**Изменение № 1 ГОСТ 2364—74 Уголки для деревянных ящиков**

**Постановлением Государственного комитета СССР по стандартам от 15.05.80  
№ 2123 срок введения установлен**

**с 01.09.80**

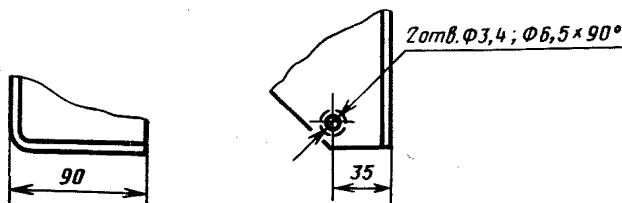
Пункт 1.7. Чертеж 6. Вид спереди заменить новым:
